AREA TECNICA**Settore Territorio**

VARIANTE PUNTUALE AL PGT DI CASSANO MAGNAGO - SUAP**VERIFICA TECNICA DI COMPATIBILITÀ CON IL PTCP**

ai sensi degli articoli 13, comma 5, e 15, comma 5, LR 11.03.2005, n.12

Figura 1

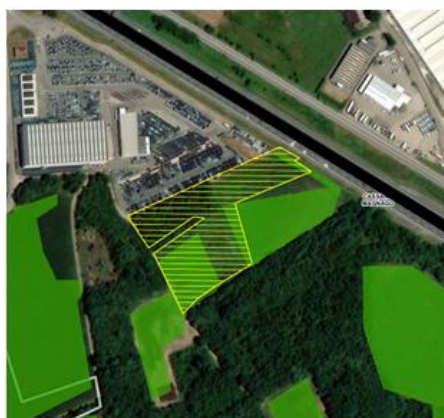
Per il PTCP vigente del 2007 (il nuovo strumento provinciale è stato approvato con DCP n. 54 del 19/09/2026 ma è in pendenza di pubblicazione sul BURL), parte delle superfici del comparto sono interessate da ambito agricolo⁵ (figura 1) e Rete Ecologica Provinciale⁶ mentre tutto l'ambito ricade in elementi primari della RER (figura 2), alcune parti risultano, inoltre, interessate da aree boscate del PIF (figura 3).

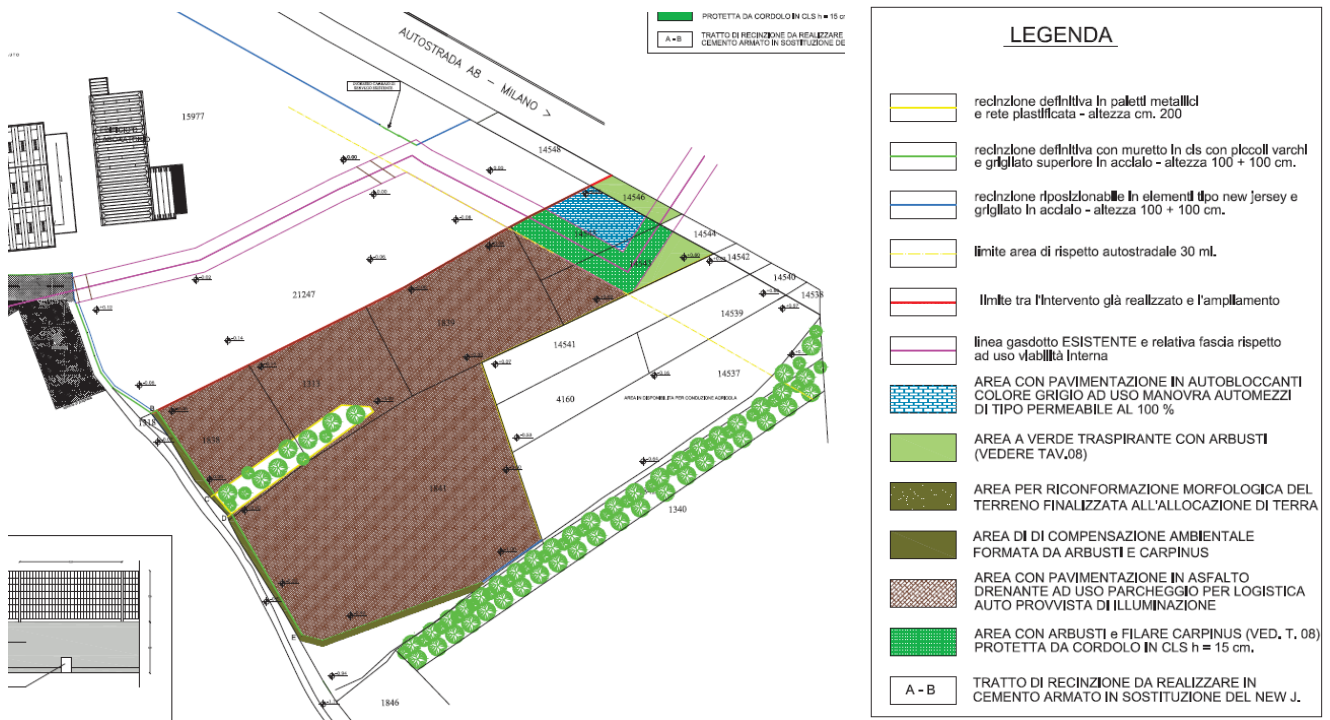
Di seguito si riporta lo schema planimetrico dal quale si evincono le misure mitigative lungo il confine.

Dalla documentazione si evince che sono state previste opere di mitigazione finalizzate a ridurre la percezione visiva delle superfici pavimentate con il contesto circostante.

In particolare, è prevista la realizzazione di una barriera vegetata lungo i confini sud e sud-ovest dell'area, costituita da esemplari arborei di *Carpinus betulus* associati a specie arbustive autoctone, con funzione di schermatura visiva delle superfici destinate alla sosta e alla movimentazione degli autoveicoli e di integrazione ecologica rispetto alle aree agricole limitrofe.

Ulteriori opere di mitigazione (fascia vegetata costituita da un doppio filare di arbusti) sono previste lungo il margine nord-est, in prossimità dell'area di rispetto autostradale. Tali mitigazioni sono funzionali alla creazione di una schermatura vegetale continua e progressiva, in grado di attenuare l'impatto percettivo dell'area dall'autostrada.
